改善箇所説明図

改善の内容

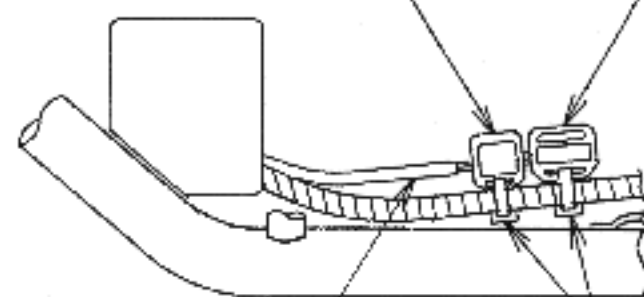
電気装置の電気配線が不適切なため、バッテリーの充電量が不足している状態になって、電圧が低下し、最悪の場合、前照灯の光度が不足するおそれがある。

全車両、対策品の電気配線（リレー、ヒューズを含む）を追加する。
